**Avis de la Mission régionale d'autorité environnementale  
de région Nouvelle-Aquitaine relatif au projet  
de mise en compatibilité par déclaration de projet du plan local  
d'urbanisme de Birac-sur-Trec (47) pour permettre l'implantation  
d'une centrale photovoltaïque flottante (ancienne gravière  
« Régeaud »)**

n°MRAe 2023ANA8

dossier PP-2022-13373

Figure n°3 : synthèse des enjeux écologiques du site (page 48 de la notice)

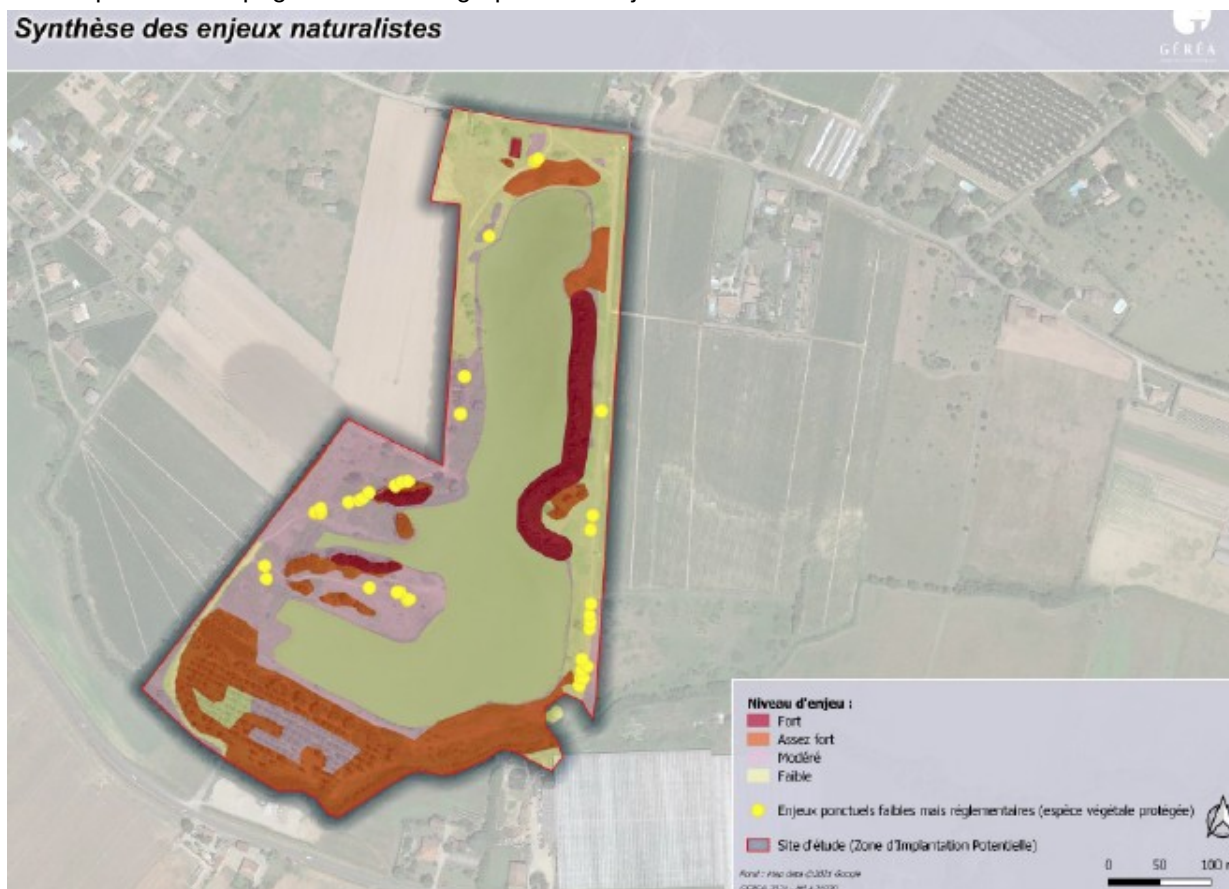
La collectivité prévoit le classement du site, hors parties en eau, en secteur N. Les protections de haies figurant dans le PLU en vigueur, qui correspondent à des zones à enjeu fort d'après la notice, sont en outre conservées.

D'après l'étude d'impact, la partie boisée au sud du site présente un enjeu fort en tant que zone humide pédologique. De plus, elle abrite des habitats d'espèces protégées (Trèfle écaillé, reptiles, Verdier d'Europe, Tourterelle des Bois, Bouscarle de Cetti) le long de la Canaule. Or, cette partie du site, qui d'après le dossier ne sera pas utilisée dans le cadre du projet de centrale photovoltaïque, se trouve classée en zone naturelle N sans mesure de protection particulière<sup>2</sup>.

**La MRAe recommande à la collectivité de protéger réglementairement la zone boisée en bordure de La Canaule identifiée comme un enjeu fort, telles qu'en le classant en espace boisé classé ou au titre de l'article L. 151-23 du Code de l'urbanisme.**
